Punt 7: Plan De Kroon

Indiener: M de Bakker (CU)

M.b.t. onderdeel 7 hebben wij als fractie de volgende vragen:

Kavelpaspoort

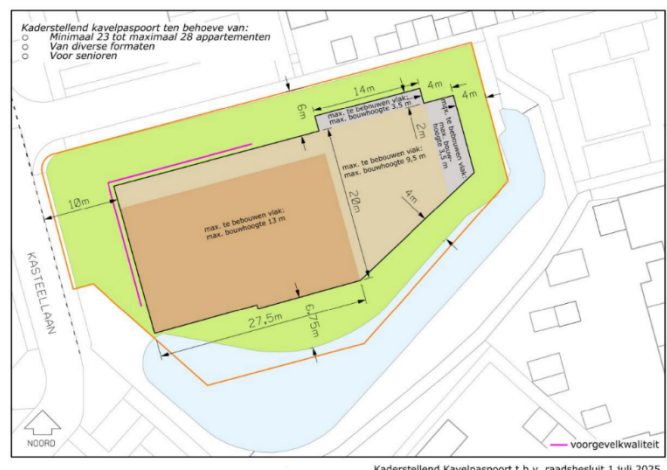
Kan in het kavelpaspoort worden opgenomen dat de vierde bouwlaag een kapvorm moet hebben? Bijv in de vorm goothoogte (ca) 9 m, voorgeschreven dakhelling 60 a 70gr. Dit kost onzes inziens binnen niet veel ruimte, maar maakt dat het gebouw al veel minder massief oogt.

Ja dit is mogelijk. Het zal wel tot een kleine beperking van beschikbaar woonoppervlak leiden. Belangrijk om daarnaast ook bewust van te zijn, is het volgende: Het voorschrijven van een kapvorm met een hellend dak heeft naar verwachting ook effect op de mogelijkheid van het realiseren van groene daken. Groene daken kunnen doorgaans een hellingshoek van maximaal 45 (soms 50) graden hebben om technisch uitvoerbaar te zijn. Met het inzetten op het uitgangspunt van een kapvorm met hellende kap (van 60 tot 70 graden) als vierde bouwlaag, wordt de kans op een groen dak nagenoeg uitgesloten. Dit heeft een relatie met de wens om natuurinclusief te ontwikkelen.

Belangrijk om te benoemen is dat in het kavelpaspoort de 4e laag circa drie meter naar achteren ligt (bezien vanaf de voorgevel). Hier is bij het ontwerpen van het kavelpaspoort in mei bewust voor gekozen omwille van het belang van de burens. Hiermee hebben we voorkomen dat er een gevel van 4 verdiepingen ontstaat. De vierde laag valt zo ver terug dat deze vanuit de achtertuinen van de woning slechts beperkt zichtbaar is.

Daarnaast is er in het kavelpaspoort voor gekozen om de 4e laag alleen toe te staan in het linkerdeel van het bouwvlak (oranje), het gedeelte van het bouwvlak dat niet achter de woningen ligt. We hebben gemeend met deze twee keuzes te handelen in het belang van de bewoners die een woning aan de noordzijde van het projectgebied bewonen.

Wij raden het echter niet aan om deze verplichting op te nemen. Met de keuze voor een duidelijk terugliggende vierde laag menen we de belangen van de omwonenden minstens zo goed te dienen.
